Memorando  
DSH-0185-2023

**ASUNTO :** Envío de informe técnico de inspección de campo al EsIA III, titulado  
“PROYECTO PUERTO BARÚ”.

INFORME TÉCNICO No. DSH-DCS-007-2023

## INFORME TÉCNICO No. DSH-024-2023

## PROYECTO BARÚ

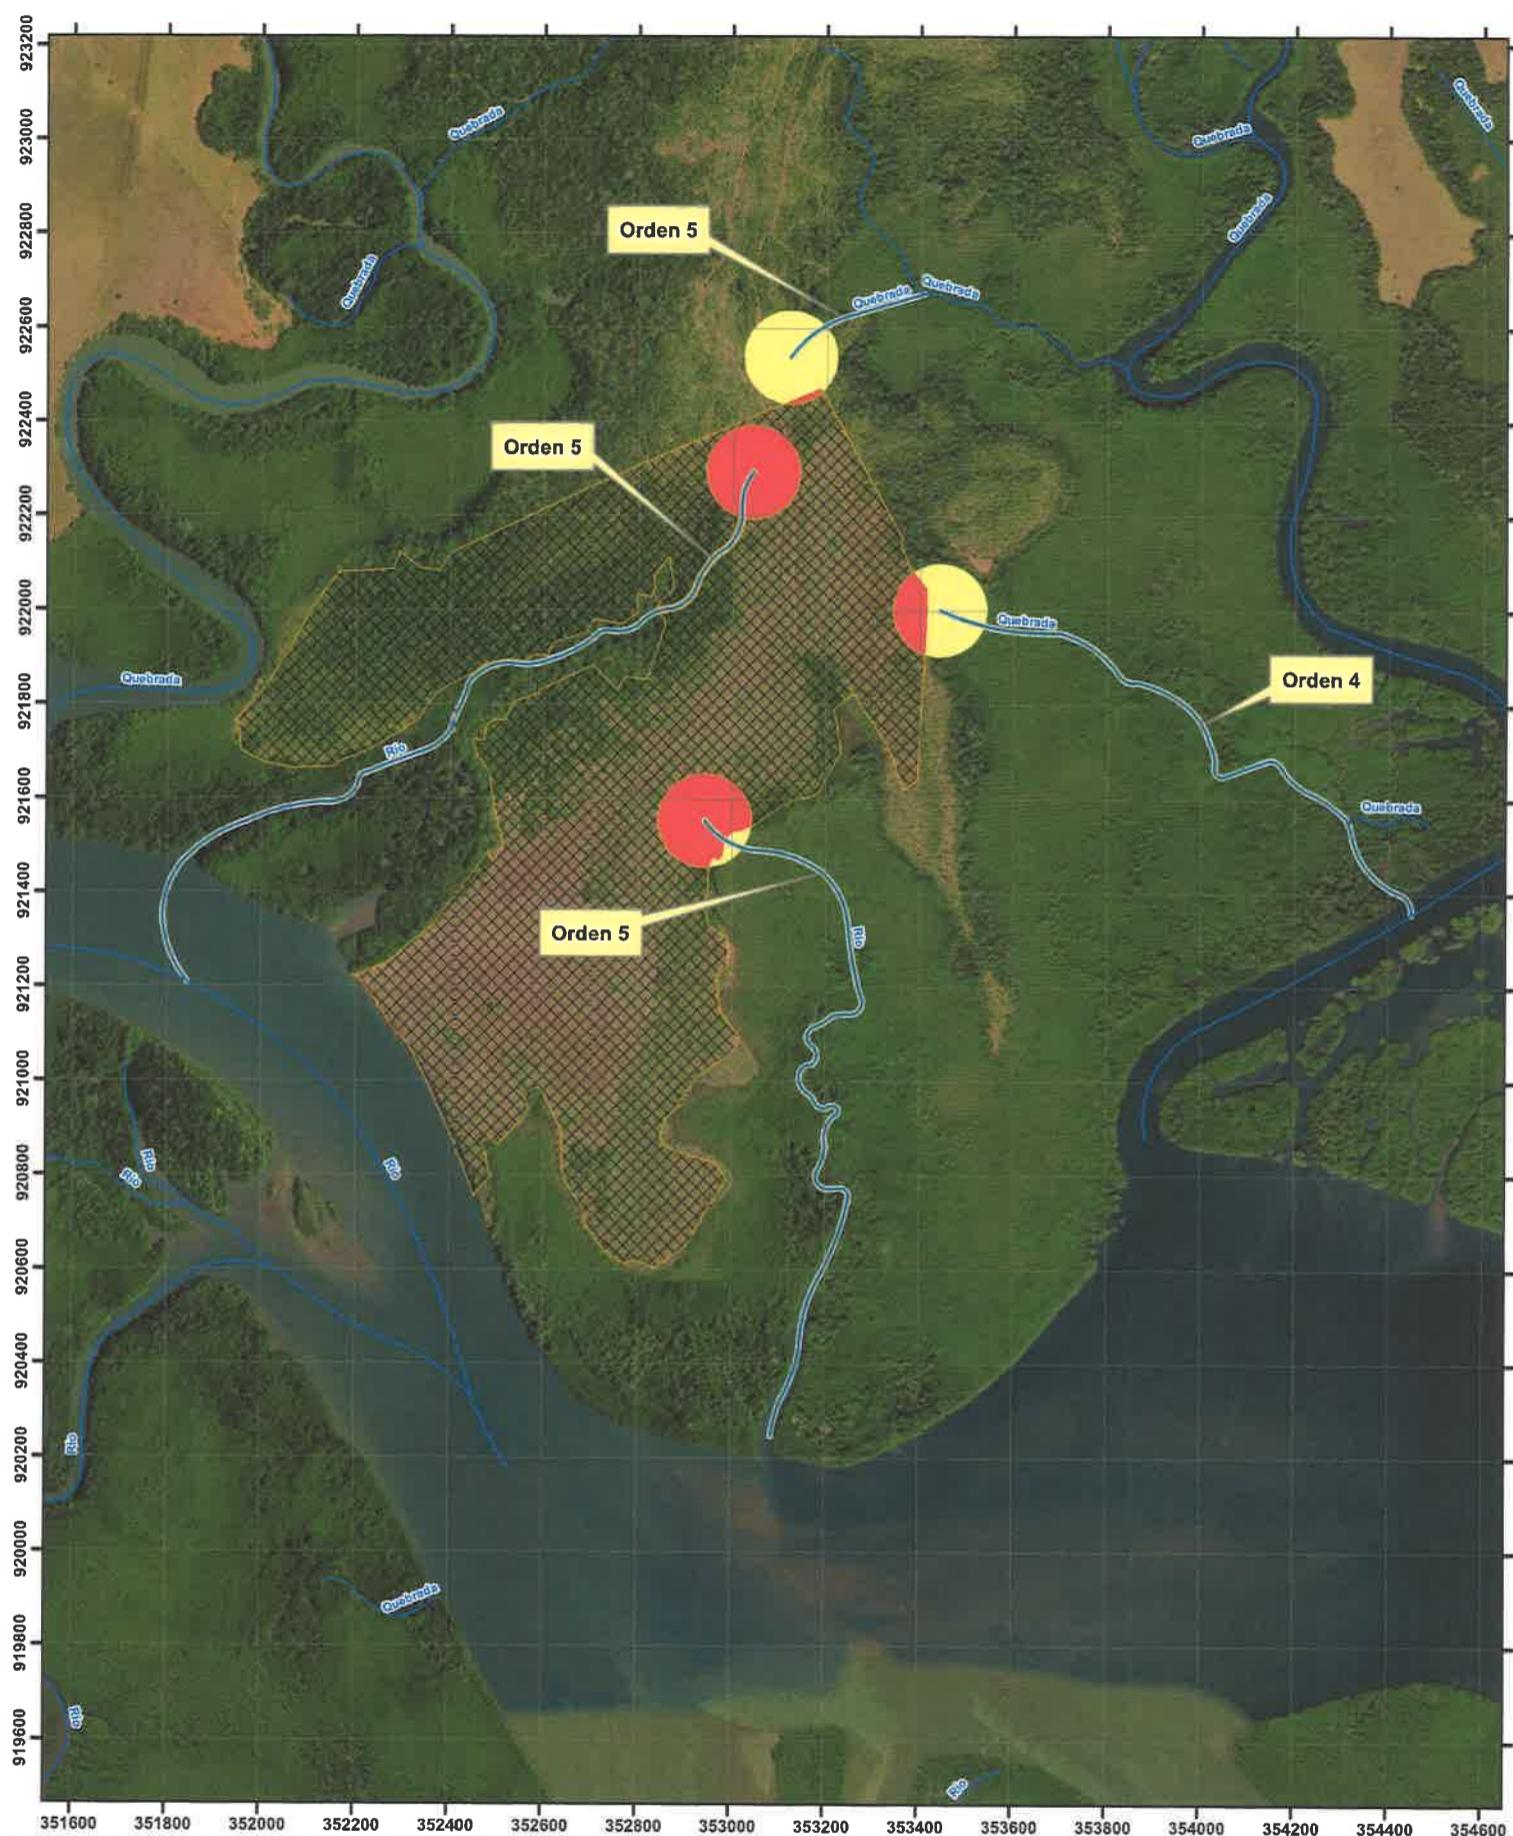
Según el mapa elaborado por la Dirección de Seguridad Hídrica en el área terrestre del proyecto se visualizan fuentes hídricas que no están mencionadas en el Estudio de Impacto Ambiental. Se requiere que el promotor amplié la información sobre las fuentes identificadas en el mapa, (ver el mapa adjunto).

- Ampliar información sobre las fuentes hídricas superficiales que se encuentran dentro del polígono terrestre del proyecto.
- Advertir al promotor que solo serán consideradas las obras en cauce, técnica y socialmente justificadas y contempladas en el Estudio de Impacto Ambiental, tal como indica la Resolución No. DM-0431-2021 de 16 de agosto de 2021 “Por la cual se establecen los requisitos para la autorización de las obras en cauces naturales en la República de Panamá y se dictan otras disposiciones”.

- Indicar al promotor que debe respetar una zona de tres metros (3 m) de servidumbre de uso público a ambos lados de las fuentes hídricas, localizadas dentro del área del proyecto, tal como señala el Decreto Ejecutivo No. 55 de 13 de junio de 1973 “Que reglamenta las servidumbres en materia de agua”.
